**Commission économique pour l'Europe****Comité des transports intérieurs****Forum mondial de l'harmonisation des Règlements  
concernant les véhicules****170<sup>e</sup> session**

**Accord de 1958 : examen de projets d'amendements  
à des Règlements existants, soumis par le GRSP****Proposition de complément 5 au Règlement n° 129  
(Dispositifs améliorés de retenue pour enfants)****Communication du Groupe de travail de la sécurité passive\***

## Proposition de complément 5 au Règlement n° 129 (Dispositifs améliorés de retenue pour enfants)

Figure 1

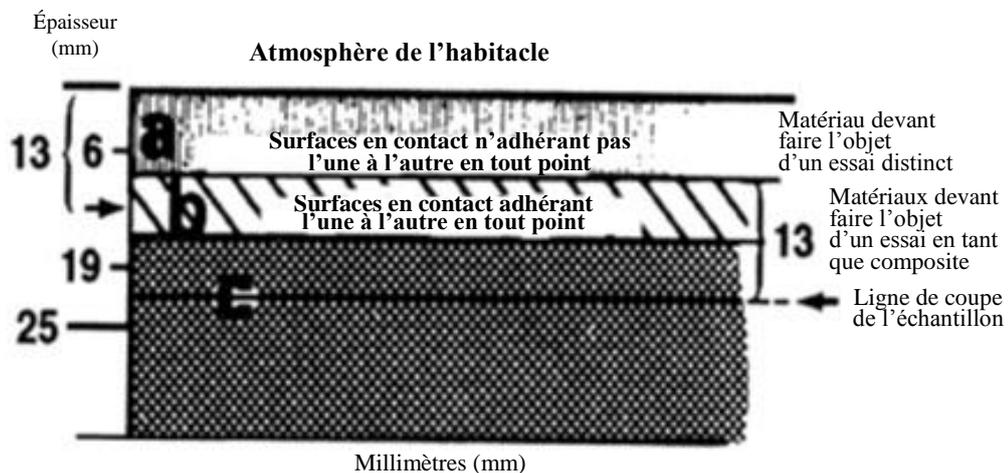
Par « *atmosphère de l'habitacle* », on entend l'espace situé à l'intérieur de l'habitacle contenant normalement de l'air renouvelable.
2. Choix des matériaux (voir la figure 1 ci-dessous).
  - 2.1 Toute partie d'un matériau simple ou composite située à moins de 13 mm de l'atmosphère de l'habitacle doit satisfaire aux prescriptions énoncées au paragraphe 6.1.6.

2.1.1 Tout matériau qui n'adhère pas à un autre ou à d'autres matériau(x) en tout point de contact avec ce ou ces matériau(x) doit satisfaire aux prescriptions énoncées au paragraphe 6.1.6 au cours d'un essai distinct.

2.1.2 Tout matériau qui adhère à un autre ou à d'autre(s) matériau(x) à tout point de contact doit satisfaire aux prescriptions énoncées au paragraphe 6.1.6 au cours d'un essai subi en tant que matériau composite conjointement avec le ou les autre(s) matériau(x).

Le matériau A présente une interface non adhérente avec le matériau B et doit faire l'objet d'un essai distinct.

Une partie du matériau B est située à moins de 13 mm de l'atmosphère de l'habitacle, et les matériaux B et C adhèrent l'un à l'autre en tout point de contact. Par conséquent, B et C doivent faire l'objet d'un essai en tant que matériau composite.

La découpe est pratiquée dans le matériau C comme le montre la figure 1, de manière à obtenir un échantillon de 13 mm d'épaisseur.

Figure 2  
Toutes les dimensions sont en millimètres (mm)

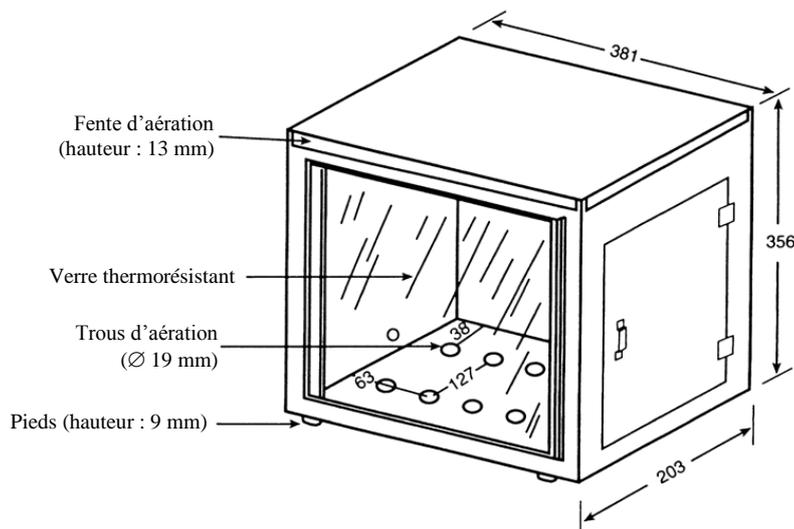
3.1 Afin de protéger les échantillons des courants d'air, l'essai est effectué dans une chambre de combustion métallique dont les dimensions intérieures sont les suivantes : longueur : 381 mm ; profondeur : 203 mm ; et hauteur : 356 mm, et qui est munie d'une fenêtre d'observation en verre à l'avant, d'une ouverture pouvant être fermée pour permettre l'introduction du porte-échantillon, et d'un trou destiné à recevoir le tuyau d'alimentation d'un bec à gaz. Pour la ventilation, la partie supérieure de la chambre comporte une fente d'aération de 13 mm en faisant tout le tour ; la base est munie de 10 trous de 19 mm de diamètre chacun et de pieds de 10 mm de haut, tous disposés comme indiqué sur la figure 2.

- 3.3 L'échantillon d'essai est inséré entre deux bâtis de métal en forme de U superposés, de 25 mm de largeur et de 10 mm de hauteur.
- Les dimensions intérieures des bâtis en forme de U sont de 51 mm de largeur par 330 mm de longueur.

- 3.4 Un bec Bunsen équipé d'une buse d'un diamètre intérieur de 10 mm est utilisé.
- Le gicleur est réglé de manière à fournir une flamme de 38 mm de hauteur, la buse étant en position verticale et l'orifice d'admission d'air du brûleur étant fermé.
